Rapportage:
Inspectie van
zonnestroominstallatie conform
SCIOS Scope 12

Avans Hogeschool
Hogeschoollaan 1
4818 CR Breda
Afmeldcode: CSK-AAA-54
Rapportcode: 2205TvR12-4818CR-1

Projectnr 04073.22.0024.0060

Datum Rapportage 11-aug-22

6	Verdeler / PV-omvormer	Omvormer 1 dak 1	Toegepaste Stelsel	TN-S
	Klasse	1	IP waarde	
	Type hoofdsch.	Bouwjaar	onbekend	Aanpassing / uitbreiding
	Tekeningnummers

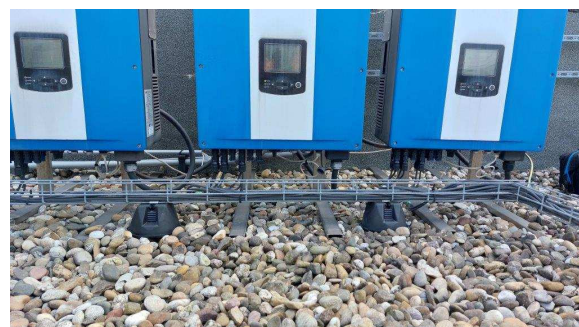
Constatering(en): Volgens de installatiehandleiding van de omvormer zou de vrije ruimte aan de boven en onderzijde van de omvormer 50cm moeten zijn. Deze is, door de plaatsing van de omvormer vlak boven het dak en het dakje boven de omvormer, beduidend minder. Tevens zegt de fabrikant dat de tussenruimte minimaal 30cm moet zijn.
 Hierbij dient wel vermeld te worden dat de fabrikant uitgaat van het plaatsen van de omvormer tegen een wand.
 De plaatsing van van de omvormer in de vrije ruimte zou de koeling positief kunnen beïnvloeden.

Bepaling: Zie installatiehandleiding.
 De huidige plaatsing laten beoordelen door de fabrikant.

8	Verdeler / PV-omvormer	Omvormer 3 dak 1	Toegepaste Stelsel	TN-S
	Klasse	1	IP waarde	
	Type hoofdsch.	Bouwjaar	onbekend	Aanpassing / uitbreiding
	Tekeningnummers

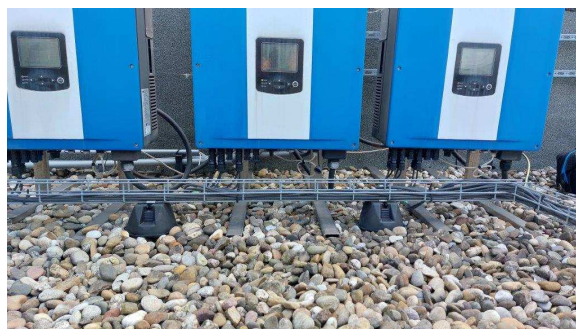
Constatering(en): Volgens de installatiehandleiding van de omvormer zou de vrije ruimte aan de boven en onderzijde van de omvormer 50cm moeten zijn en tussen omvormers onderling 30cm.. Deze is, door de plaatsing van de omvormer vlak boven het dak en het dakje boven de omvormer, beduidend minder.

Hierbij dient wel vermeld te worden dat de fabrikant uitgaat van het plaatsen van de omvormer tegen een wand.

De plaatsing van van de omvormer in de vrije ruimte zou de koeling positief kunnen beïnvloeden.

Bepaling: Zie installatiehandleiding.

De huidige plaatsing laten beoordelen door de fabrikant.

9	Verdeler / PV-omvormer	Omvormer 1 dak 2	Toegepaste Stelsel	TN-S
	Klasse	1	IP waarde	
	Type hoofdsch.	Bouwjaar	onbekend	Aanpassing / uitbreiding
	Tekeningnummers

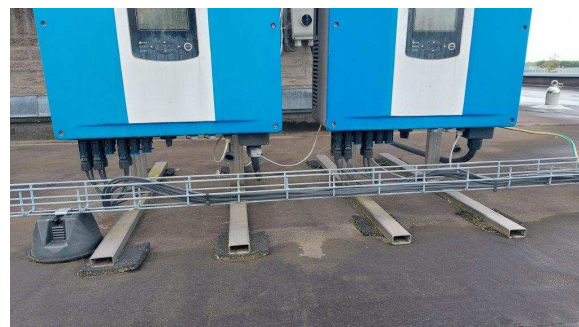
Constatering(en): Volgens de installatiehandleiding van de omvormer zou de vrije ruimte aan de boven en onderzijde van de omvormer 50cm moeten zijn en tussen de omvormers onderling 30cm.. Deze is, door de plaatsing van de omvormer vlak boven het dak en het dakje boven de omvormer, beduidend minder. Hierbij dient wel vermeld te worden dat de fabrikant uitgaat van het plaatsen van de omvormer tegen een wand.

De plaatsing van van de omvormer in de vrije ruimte zou de koeling positief kunnen beïnvloeden.

Bepaling: Zie installatiehandleiding.

De huidige plaatsing laten beoordelen door de fabrikant.

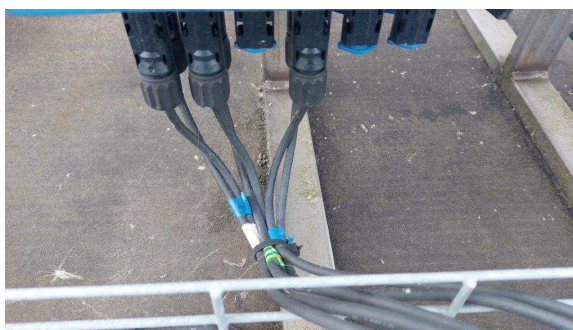
Constatering(en): De strengcodering ontbreekt

Bepaling: Het verdient de aanbeveling om kabels blijvend, onuitwisbaar te markeren. Bijvoorbeeld door het aanbrengen van labels met het strengnummer direct te bevestigen aan de kabels of op buizen of kabelgoten die dienen voor bescherming tegen mechanische beschadiging. NPR5310 bepaling 6.4

10	Verdeler / PV-omvormer	Omvormer 2 dak 2	Toegepaste Stelsel	TN-S
	Klasse	1	IP waarde	
	Type hoofdsch.	Bouwjaar	onbekend	Aanpassing / uitbreiding
	Tekeningnummers

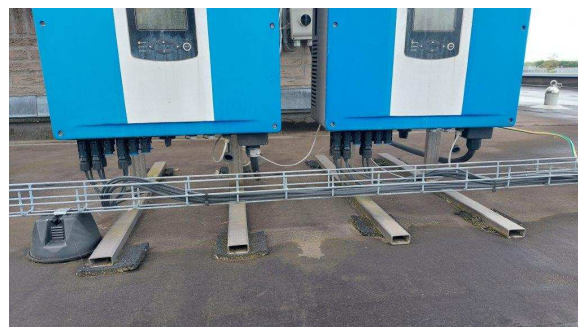
Constatering(en): Volgens de installatiehandleiding van de omvormer zou de vrije ruimte aan de boven en onderzijde van de omvormer 50cm moeten zijn en tussen de omvormers onderling 30cm.. Deze is, door de plaatsing van de omvormer vlak boven het dak en het dakje boven de omvormer, beduidend minder. Hierbij dient wel vermeld te worden dat de fabrikant uitgaat van het plaatsen van de omvormer tegen een wand.

De plaatsing van van de omvormer in de vrije ruimte zou de koeling positief kunnen beïnvloeden.

Bepaling: Zie installatiehandleiding.
De huidige plaatsing laten beoordelen door de fabrikant.

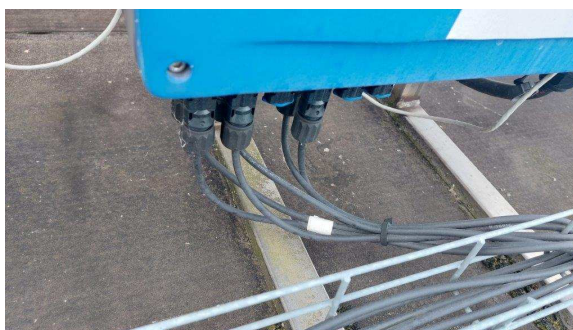
Constatering(en): De strengcodering ontbreekt

Bepaling: Het verdient de aanbeveling om kabels blijvend, onuitwisbaar te markeren. Bijvoorbeeld door het aanbrengen van labels met het strengnummer direct te bevestigen aan de kabels of op buizen of kabelgoten die dienen voor bescherming tegen mechanische beschadiging.
NPR5310 bepaling 712.6.4

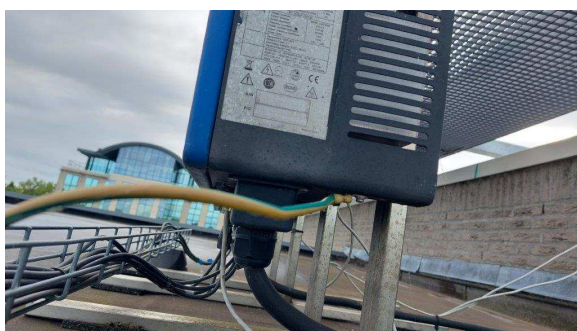
Constatering(en): De vereffening van de frames is aan de zijkant van de omvormer aangesloten in plaats van op de hoofdaardrail of een aardrail die daarvoor bestemd is.
De kabelschoen (6qmm) is niet geschikt voor de ader (10qmm) en niet met het juiste gereedschap gemonteerd.

Bepaling: Volgens de NEN 1010:2015/C2:2016 bepaling 712.542.5 moeten waar potentiaalvereffening nodig is, de metalen frames waaraan de PV-panelen zijn bevestigd, met inbegrip van de metalen kabeldraagsystemen worden vereffend.
De vereffening leidende moet worden aangesloten op een geschikt aardingsaansluitpunt.
Volgens de NEN 1010:2015 bepaling 526.1, moeten verbindingen tussen geleiders onderling en tussen geleiders en ander materieel moeten elektrisch als mechanisch blijvend betrouwbaar zijn.

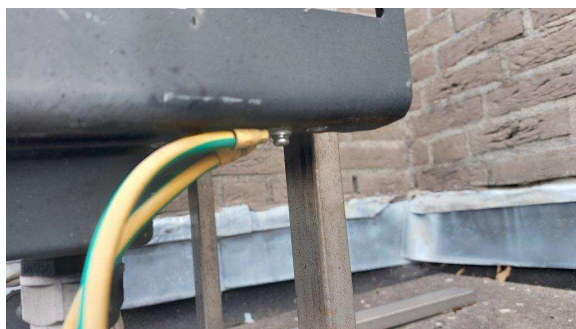
Constatering(en): De vereffening van de frames is aan de zijkant van de omvormer aangesloten in plaats van op de hoofdaardrail of een aardrail die daarvoor bestemd is.
De kabelschoenen (6qmm) zijn niet geschikt voor de aders (10qmm)

Bepaling: Volgens de NEN 1010:2015/C2:2016 bepaling 712.542.5 moeten waar potentiaalvereffening nodig is, de metalen frames waaraan de PV-panelen zijn bevestigd, met inbegrip van de metalen kabeldraagsystemen worden vereffend.

De vereffening sleiding moet worden aangesloten op een geschikt aardingsaansluitpunt.

Volgens de NEN 1010:2015 bepaling 526.1, moeten verbindingen tussen geleiders onderling en tussen geleiders en ander materieel moeten elektrisch als mechanisch blijvend betrouwbaar zijn.

12	Verdeler / PV-omvormer	Omvormer 2 dak 3	Toegepaste Stelsel	TN-S
	Klasse	1	IP waarde	
	Type hoofdsch.	Bouwjaar	onbekend	Aanpassing / uitbreiding
	Tekeningnummers

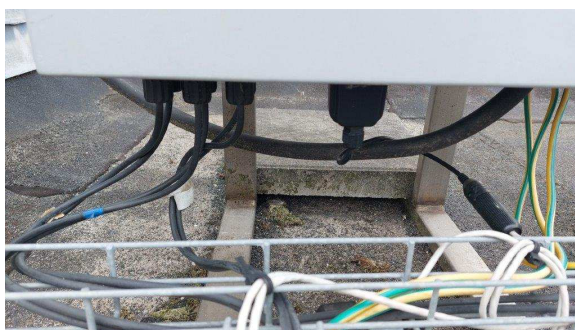
Constatering(en): Volgens de installatiehandleiding van de omvormer zou de vrije ruimte aan de boven en onderzijde van de omvormer 50cm moeten zijn. Deze is, door de plaatsing van de omvormer vlak boven het dak en het dakje boven de omvormer, beduidend minder.

Hierbij dient wel vermeld te worden dat de fabrikant uitgaat van het plaatsen van de omvormer tegen een wand.

De plaatsing van van de omvormer in de vrije ruimte zou de koeling positief kunnen beïnvloeden.

Bepaling: Zie installatiehandleiding.

De huidige plaatsing laten beoordelen door de fabrikant.

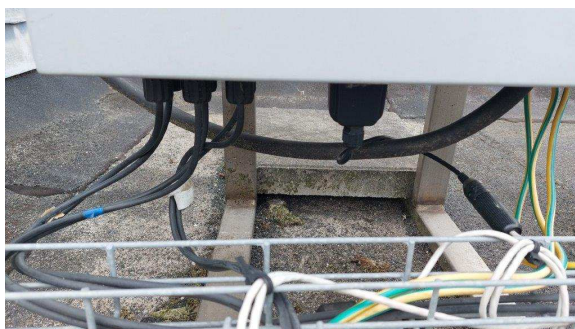
Constatering(en): De vereffening van de frames is aan de zijkant van de omvormer aangesloten in plaats van op de hoofdaardrail of een aardrail die daarvoor bestemd is.

De kabelschoenen (6qmm) zijn niet geschikt voor de aders (10qmm)

Bepaling: Volgens de NEN 1010:2015/C2:2016 bepaling 712.542.5 moeten waar potentiaalvereffening nodig is, de metalen frames waaraan de PV-panelen zijn bevestigd, met inbegrip van de metalen kabeldraagsystemen worden vereffend.

De vereffening leidende moet worden aangesloten op een geschikt aardingsaansluitpunt.

Volgens de NEN 1010:2015 bepaling 526.1, moeten verbindingen tussen geleiders onderling en tussen geleiders en ander materieel moeten elektrisch als mechanisch blijvend betrouwbaar zijn.

13	Verdeler / PV-omvormer	Omvormer 3 dak 3	Toegepaste Stelsel	TN-S
	Klasse	1	IP waarde	
	Type hoofdsch.	Bouwjaar	onbekend	Aanpassing / uitbreiding
	Tekeningnummers

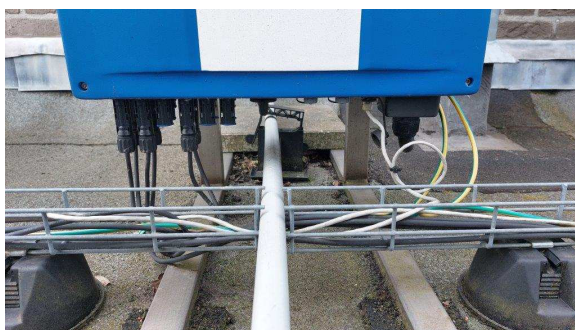
Constatering(en): Volgens de installatiehandleiding van de omvormer zou de vrije ruimte aan de boven en onderzijde van de omvormer 50cm moeten zijn en aan de zijkanten 30CM. Deze is, door de plaatsing van de omvormer vlak boven het dak en het dakje boven de omvormer, beduidend minder.

Hierbij dient wel vermeld te worden dat de fabrikant uitgaat van het plaatsen van de omvormer tegen een wand.

De plaatsing van van de omvormer in de vrije ruimte zou de koeling positief kunnen beïnvloeden.

Bepaling: Zie installatiehandleiding.

De huidige plaatsing laten beoordelen door de fabrikant.

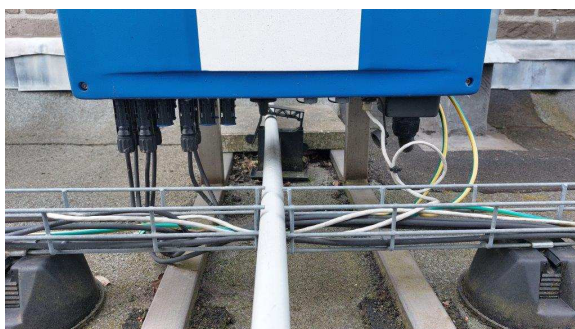
Constatering(en): De uitkomsten van de strengmetingen doen vermoeden dat er twee strengen zijn omgedraaid.

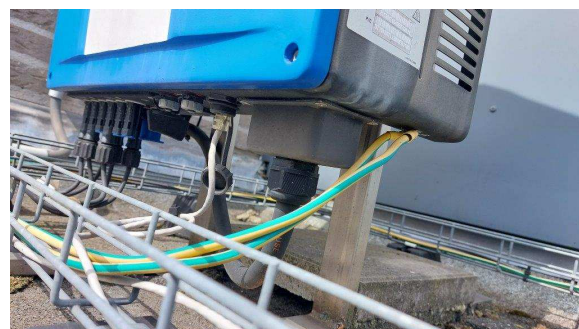
Constatering(en): De vereffening van de frames is aan de zijkant van de omvormer aangesloten in plaats van op de hoofdaardrail of een aardrail die daarvoor bestemd is.
De kabelschoenen (6qmm) zijn niet geschikt voor de aders (10qmm)

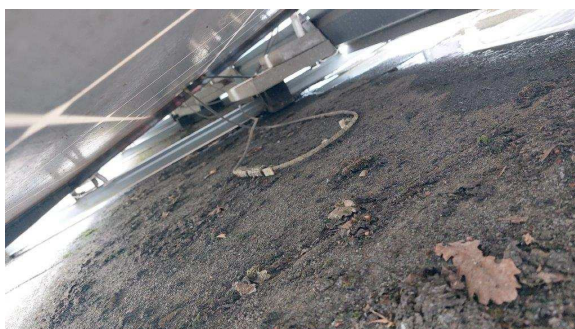
Constatering(en): Bij nagenoeg alle strengen zijn zogenaamde inductielussen aanwezig.

Bepaling: Om geïnduceerde spanningen ten gevolge van bliksemontladingen te minimaliseren, behoort het oppervlak van alle lussen zo klein mogelijk te worden gehouden; dit geldt in het bijzonder voor de kabelaanleg van de PV-strengen. De DC-kabels en de vereffeningsgeleider behoren naast elkaar te liggen.
Bepaling 712,521,13 NEN1010:2015
Hierbij dient rekening gehouden te worden met het gestelde in 712.5.2.3 NPR5310 dat de plus en min leidingen op enige afstand van elkaar gehouden moeten zijn om vlambogen te voorkomen.
